Fra: Torbjørn Jektnes <torbjorn.jektnes@rogfk.no>
Sendt: onsdag 9. november 2022 12:44
Til: Sondre Veum; Ingrid Tau Strand Oanes
Kopi: Mads Nedersee
Emne: SV: Prosjekttert underlag for støttemur

Emne: VS: Prosjektert underlag for støttemur

Figur 4.2.2—1 — Krav til plassering av rekkverk i rekkverk

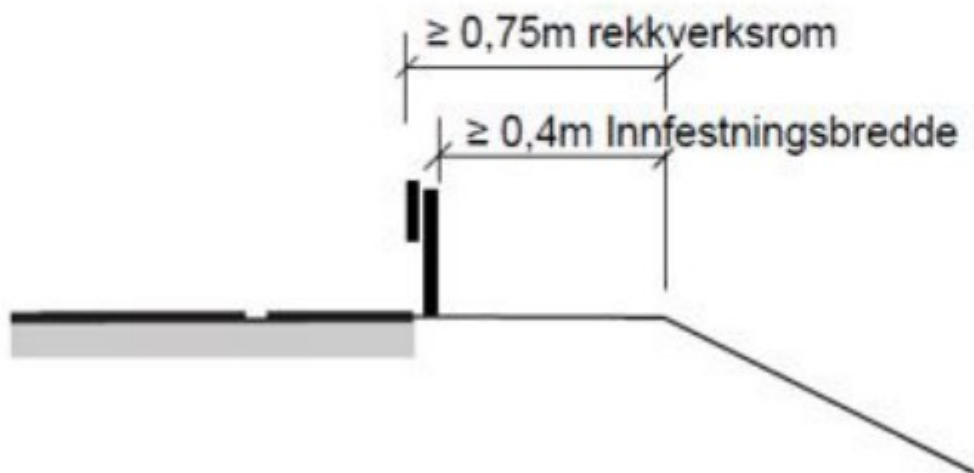
- Jeg ser at det er en misforståelse mtp plassering av rekkverk. Rekkverk skal plasseres inntil veg, så kreves det 400mm skulder/innfestingsbredde for å støtte rekkverket, deretter kan grave skråning starte.
- Tekst i A411 er feil. Rekkverk skal følge veg frem til knekk så føres ut, og støttemuren er 1600mm fra rekkverk hele vegen slik jeg leser tegningen B-102 støttemur. Mtp på punktet ovenfor så er det feil med 1600mm fra rekkverk. Skal være 2000mm fra rekkverk/veg.
- Regner med det er feil i samme tekst som beskriver støttemur i granitt (tegning A411)?? Forstår det slik at støttemur skal støpes i betong mtp. tegning B201 og B102.
- Tegning A119 er misvisende med inntegnet blokker hvis støttemuren skal støpes.
- Er det beskrevet hvordan rekkverk skal avsluttes i hver ende?
- B-201 henviser til en tegning B-101 den er ikke vedlagt.

Rekkverket skal ha en innfestingsbredde på $\geq 0,4$ meter innenfor rekkverk 1. Ved utskiftning av rekkverk eller montering av nye rekkverk på eksisterende ekspl. som ikke endres, kan krav til innfestingsbredde avvikes etter en trafiksikkerhets- og sikkerhetsavbøtende tiltak skal vurderes.
